Nota zienswijzen en nota van ambtshalve aanpassingen

**Ontwerpbestemmingsplan, -exploitatieplan en -beeldkwaliteitsplan
"De Tuit"**

Deze nota maakt als bijlage onlosmakelijk onderdeel uit van het raadsbesluit tot de gewijzigde vaststelling van het bestemmingsplan, exploitatieplan en beeldkwaliteitsplan 'De Tuit'

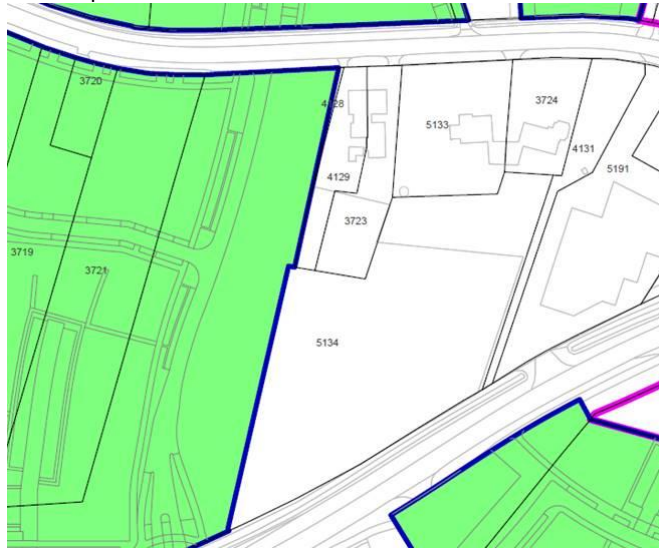
Op de Verbeelding was per abuis een als agrarisch bestemd perceel aan De Vloglanden meegenomen in de bestemming Woongebied. Dit perceel maakt echter geen deel uit van het stedenbouwkundig plan en van het exploitatieplan. Daarom wordt dit perceel buiten het plangebied van het bestemmingsplan gelaten en hiervoor de plangrens van het bestemmingsplan aangepast.

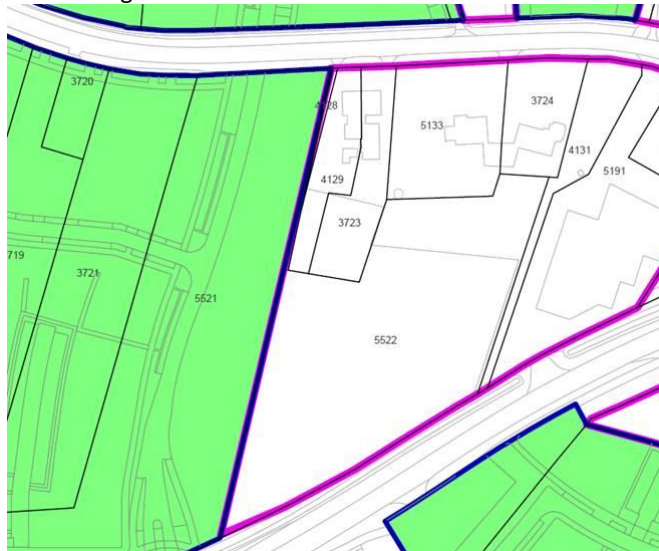
In verband met aansluiting op het bestemmingsplan zijn een tweetal kleine correcties op het exploitatieplangebied doorgevoerd. Bijlage 1 is daarmee gewijzigd. De wijzigingen ten opzichte van het ontwerp zijn verwerkt in de exploitatieopzet. Het betreft de verwijdering van een smalle strook bij perceel 5134 van het ontwerp exploitatieplan. In het vast te stellen exploitatieplan heeft dit perceel nummer 5622 gekregen. Deze strook heeft niet meer, zoals in het ontwerp een openbare functie. Gevolg is dat er een beperkt aantal m2 uit het exploitatiegebied is verwijderd. De verschillen zijn gevisualiseerd in de twee navolgende plaatjes.
